RioTinto

Usine Alma

Document d'accompagnement

Demande concernant la modification du décret numéro 1557-97 du 3 décembre 1997 pour augmenter à 202 kT/an la production annuelle du centre de coulée de billettes adjacent au centre de coulée de Rio Tinto, usine Alma

Figure 2-1 Zones du *Projet 2018* comparées à celles du *Projet modifié*

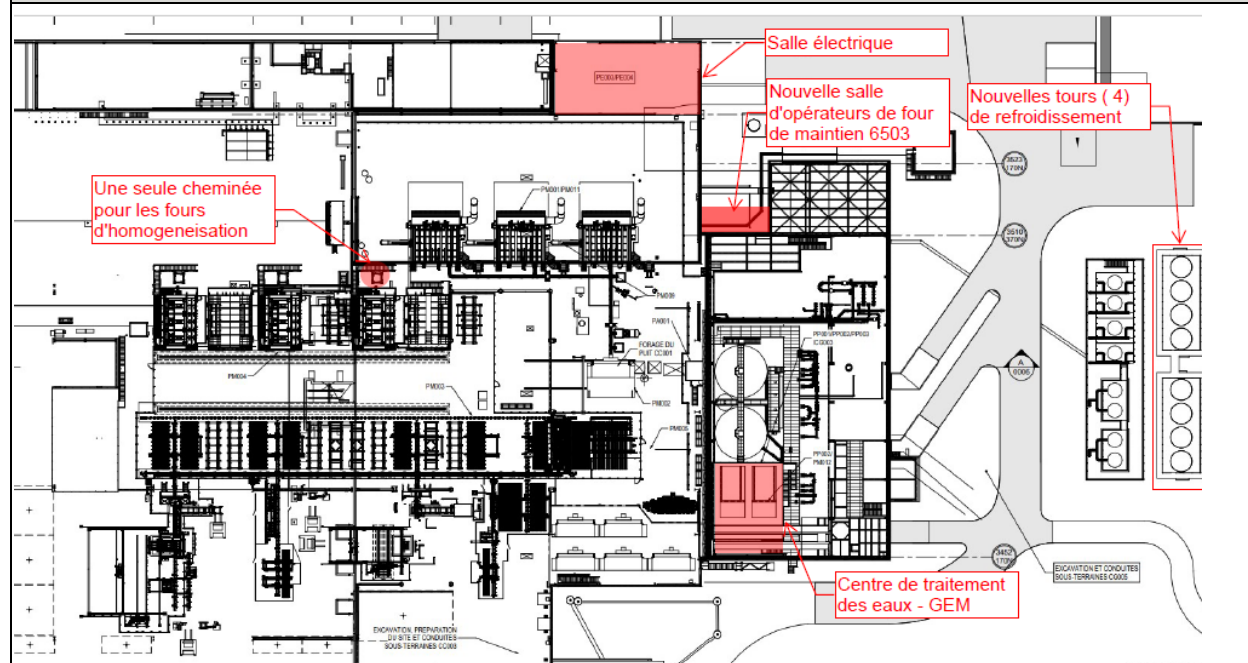
Le *Projet modifié* permettra, entre autres, une meilleure fluidité dans la chaîne logistique. En ce sens, certaines composantes du projet ont été déplacées, à savoir (voir Figure 2-1) :

Les volets du *Projet modifié* qui nécessitent des travaux d'excavation sont la salle d'opération des fours de maintien, la salle électrique et l'espace dédié aux tours de refroidissement.

Figure 3-1 Diagramme sommaire du procédé

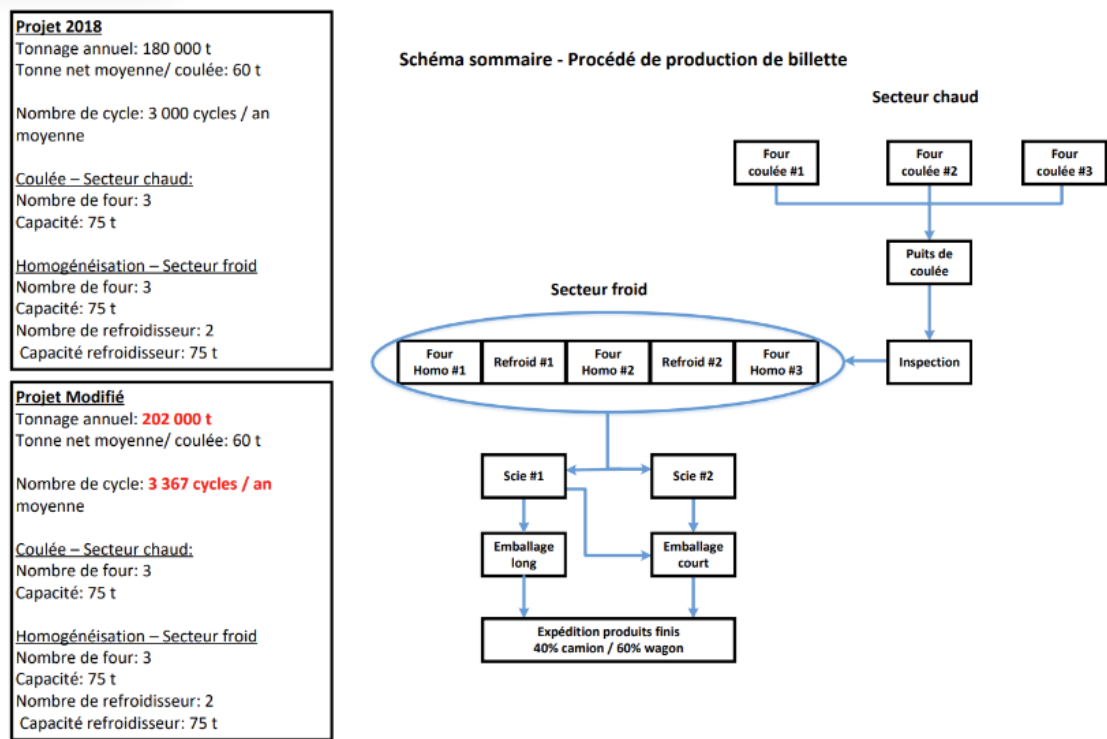
Un schéma du procédé de production de billettes est présenté de façon sommaire à la Figure 3-1. Celle-ci illustre la comparaison entre le *Projet 2018* et le *Projet modifié* en ce qui a trait au tonnage annuel et au nombre de cycles (en rouge dans le schéma) le reste est inchangé par rapport à la même figure soumise lors de la demande de décret 2018.

Comme illustré à la Figure 3-1, le nombre de cycles prévu au *Projet modifié* est calculé sur un tonnage moyen et sur la capacité annuelle de production.

Figure 3-2 Schéma type de brûleur régénératif

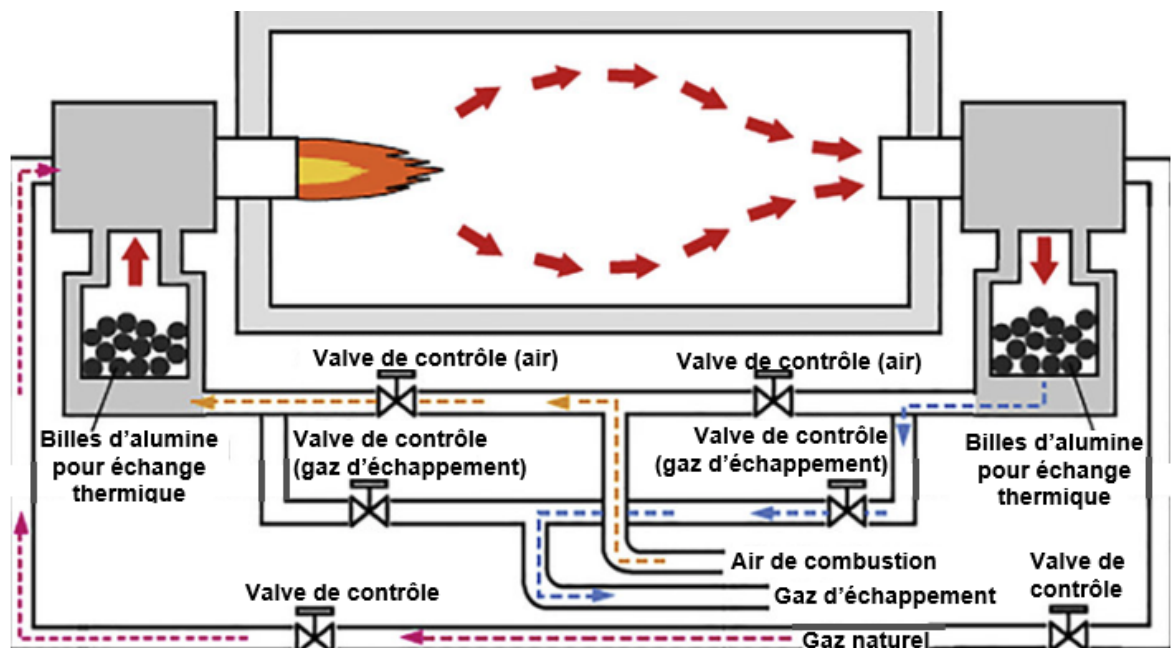
Dans le *Projet modifié*, la chambre de combustion des fours de maintien sera chauffée par des **brûleurs régénératifs** plutôt que par des **brûleurs conventionnels**, comme prévu initialement. En revanche, aucun changement ne sera apporté au combustible utilisé, soit le gaz naturel.

Les brûleurs régénératifs utiliseront un lit de stockage thermique en billes d'alumine afin de chauffer préalablement l'air qui permet la combustion tel qu'indiqué à la Figure 3-2.

Figure 3-4 Représentation des cheminées modifiées en vue de côté avec les hauteurs liées

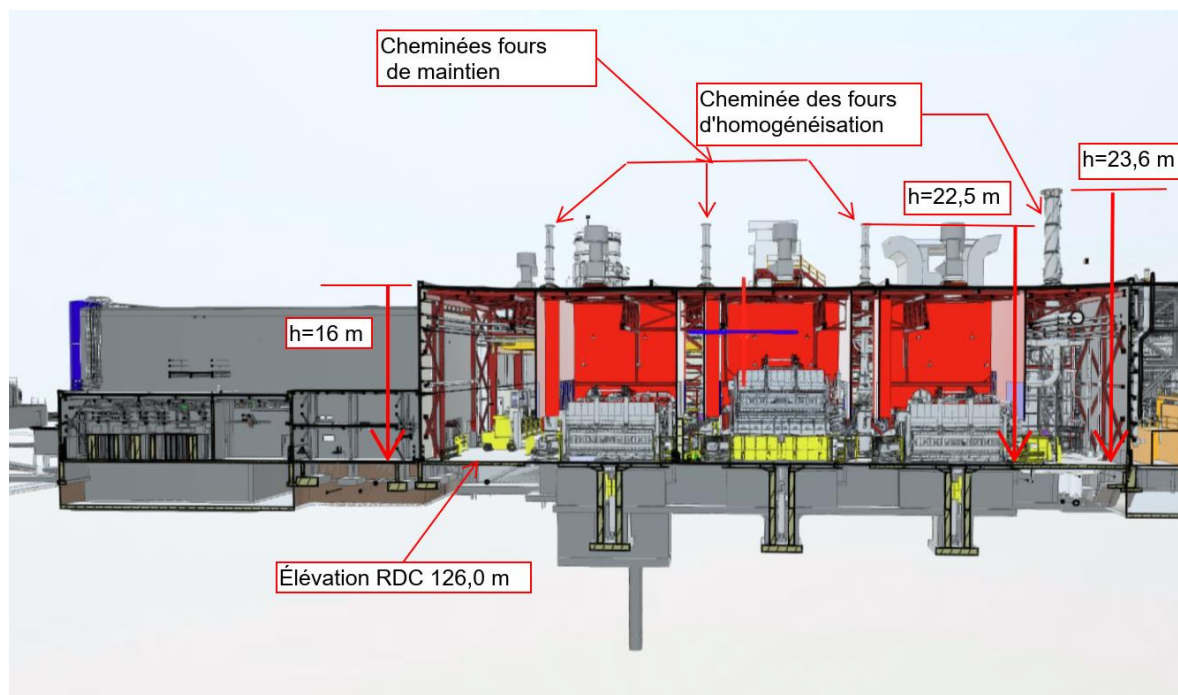
Les cheminées des fours de maintien ont été modifiées au niveau de leur hauteur passant de 34,9 à 19,6 m. La modélisation atmosphérique a été modifiée et est fournie à l'annexe H1 et un schéma présentant une coupe est présenté à l'annexe H2.

Pour des considérations économiques et d'encombrement de la tuyauterie d'évacuation, le *Projet modifié* utilisera seulement une (1) cheminée au lieu des trois (3) prévues au *Projet 2018*. La hauteur de cette cheminée passe de 35,7 m à 22,5 m.

Figure 3-5 Schéma type de brûleur auto-récupératifs

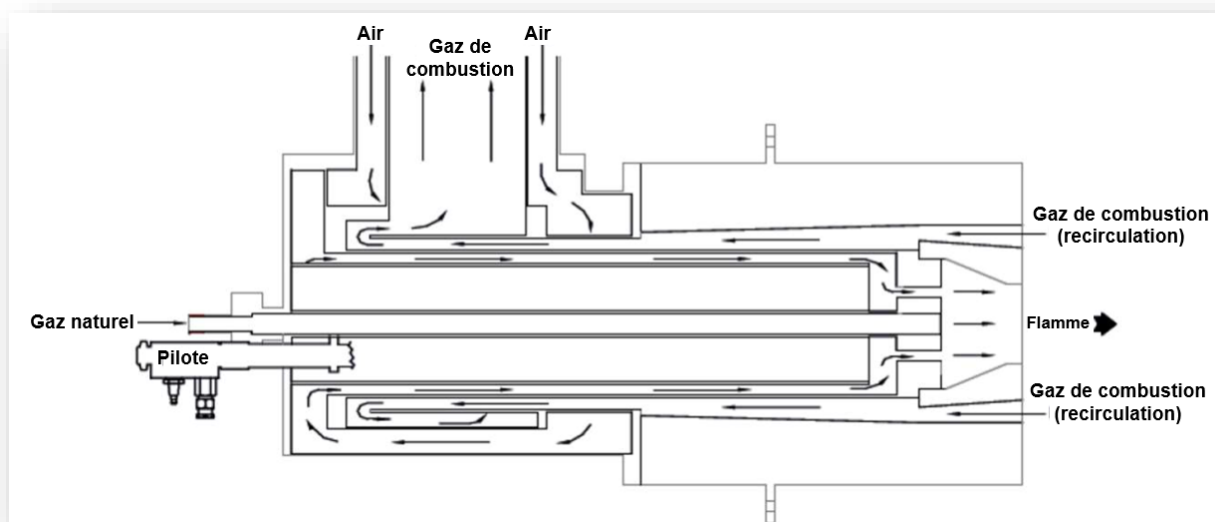
Dans le *Projet modifié*, chaque four est muni de 18 brûleurs (9 de chaque côté) de marque Bloom alimentés au gaz naturel et localisés sur le dessus des fours. Ces brûleurs sont de type auto-récupératifs, ce qui permet de réduire la quantité de gaz naturel requise pour le même niveau de production. L'économie de consommation de gaz naturel que permet cette technologique est estimée à approximativement 9% par rapport à des brûleurs conventionnels.

Figure 3-6 Nouvelle configuration de la technologie de traitement GEM en conservant les réservoirs de flottation existants

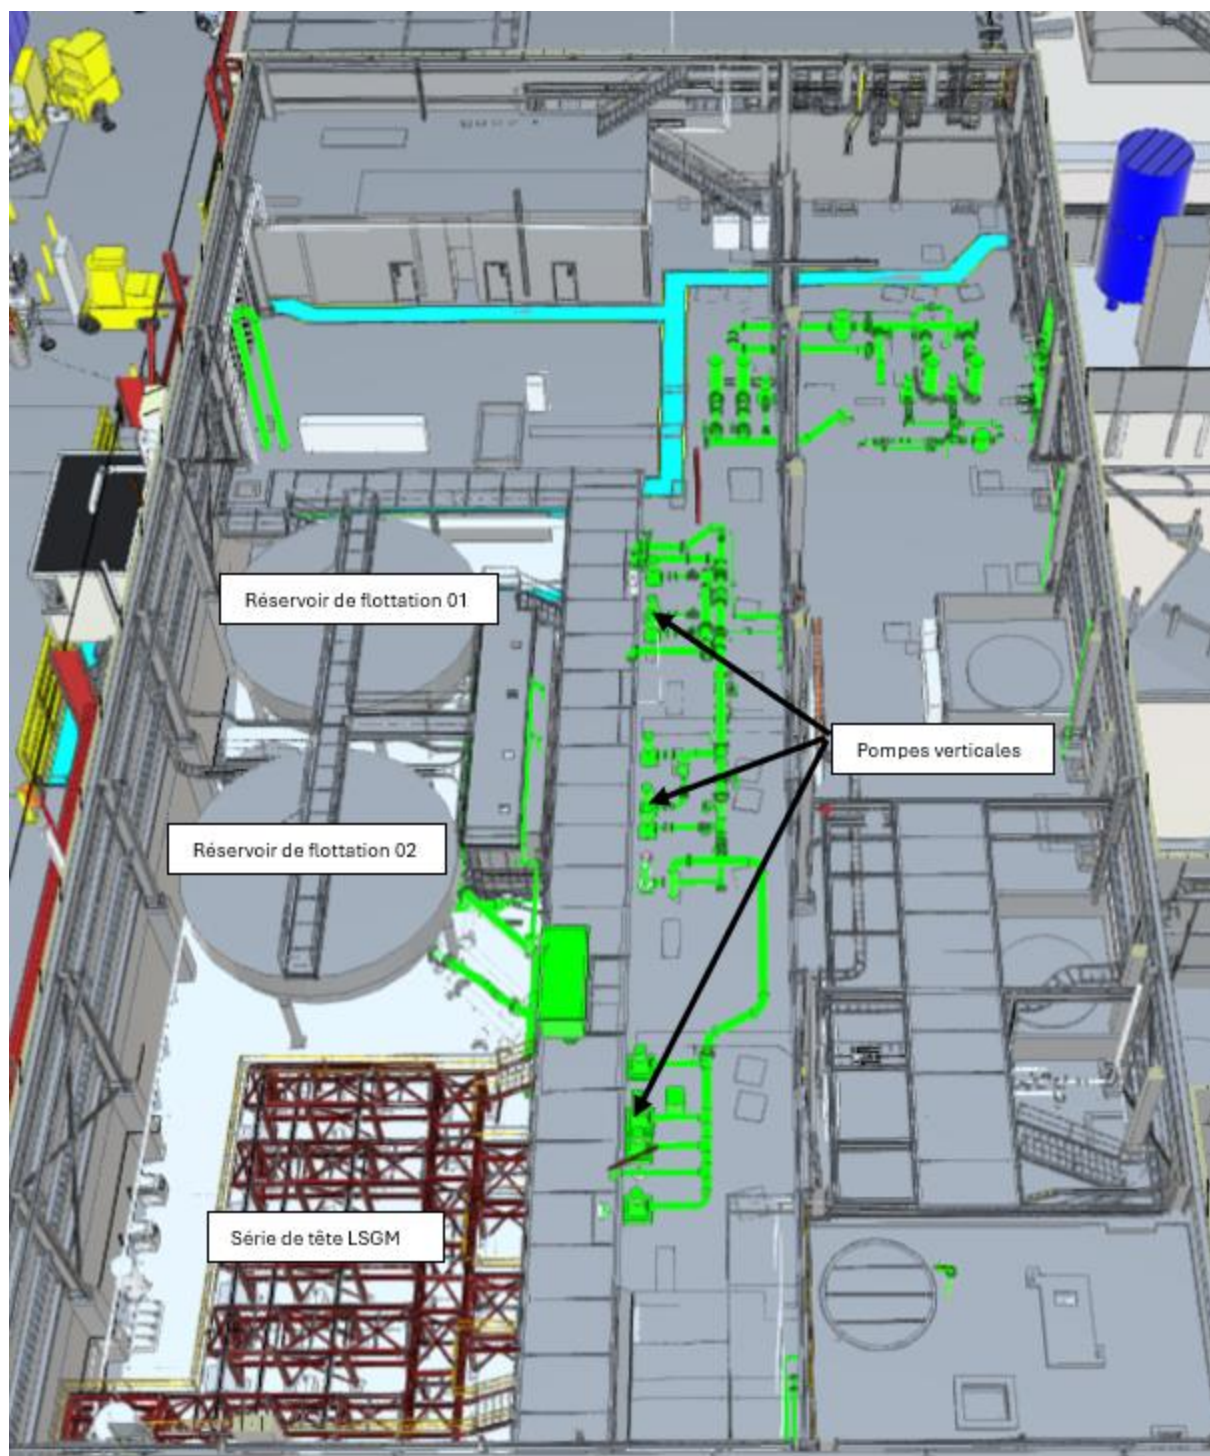
Le *Projet modifié* prévoit réutiliser les réservoirs de flottation en opération, lesquels servent actuellement au traitement avec la technologie DAF plutôt que de procéder à leur démantèlement, comme prévu au *Projet 2018*. Ces réservoirs sont identifiés « Réservoir de flottation 01 » et « Réservoir de flottation 02 » à la Figure 3-6.

En effet, dans un souci d'optimisation et de réutilisation des équipements, le *Projet modifié* maintient le changement complet de la technologie de traitement (passage de la technologie de traitement DAF à GEM), sans ajout de réservoirs supplémentaires.

Ce changement permettra d'optimiser l'efficacité du traitement d'enlèvement d'huile en installant des séries de têtes LSGM qui se déverseront dans les deux (2) réservoirs existants de flottation et de séparation des écumes huileuses (même fonctionnalité des réservoirs que pour la technologie DAF). Un système de dosage automatisé de floculant, ainsi que l'intégration d'un système d'air comprimé sont requis pour compléter le traitement d'enlèvement des huiles dans l'eau de procédé de la coulée.

Figure 3-7 Purge du CTE du centre de coulée du site d'Alma incluant le centre de coulée de billettes

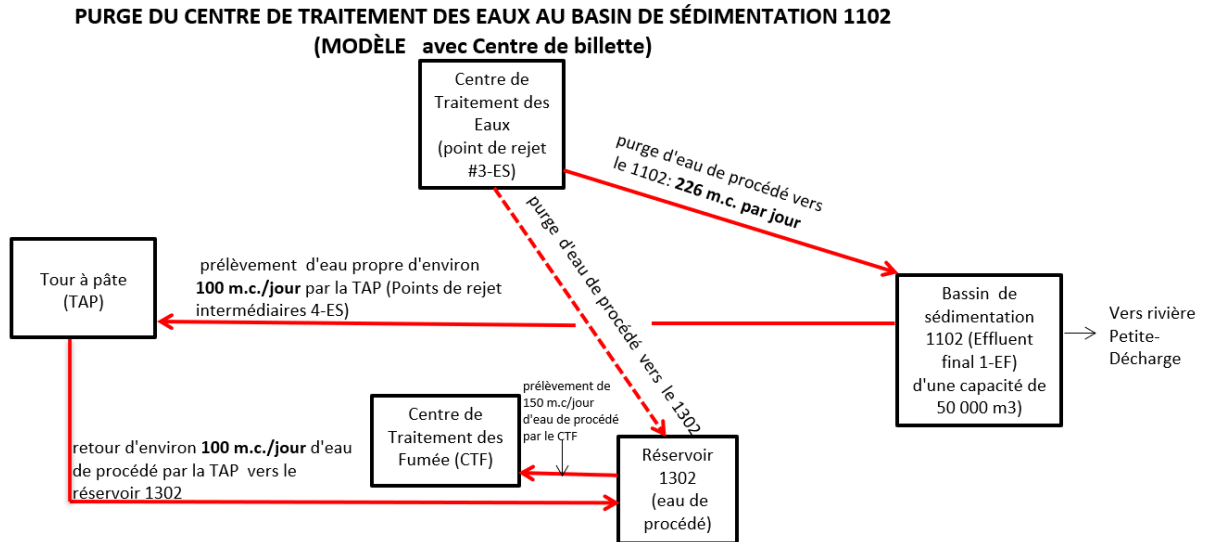
Le débit de pointe d'opération de la purge (3-ES), sans recirculation, prévu au *Projet 2018* était de 235 m³/j (9,8 m³/h). Dans le *Projet modifié* le débit de pointe d'opération sera de 226 m³/j (9 m³/h). Il y aura toujours recirculation dans les procédés de l'usine tel que l'illustre le schéma présenté en 2018 et qui a été ajusté à la figure 3-7.

Figure 3-8 Représentation simplifiée du gain énergétique (à droite) par rapport au scénario de référence (à gauche)

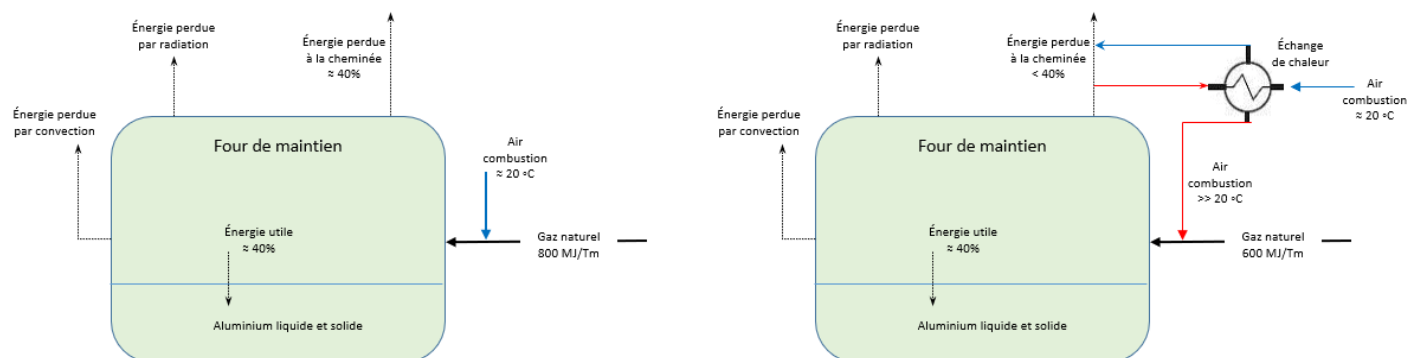
Le choix de la technologie de brûleurs plus performants permet de réduire la quantité de gaz naturel requis pour respecter la consigne de température du four. Ceci amène une émission moindre de GES pour la même production de l'équipement. Les brûleurs sélectionnés ont été décrits aux sections 3.1.2 et 3.1.3. Il s'agit de brûleurs régénératifs pour les fours de maintien, c'est-à-dire un brûleur qui préchauffe l'air de combustion, et des brûleurs auto-récupératifs au niveau des fours d'homogénéisation. La figure 3-8 illustre la comparaison du scénario de référence avec brûleur conventionnel par rapport à l'utilisation de brûleur régénératif pour les fours de maintien.
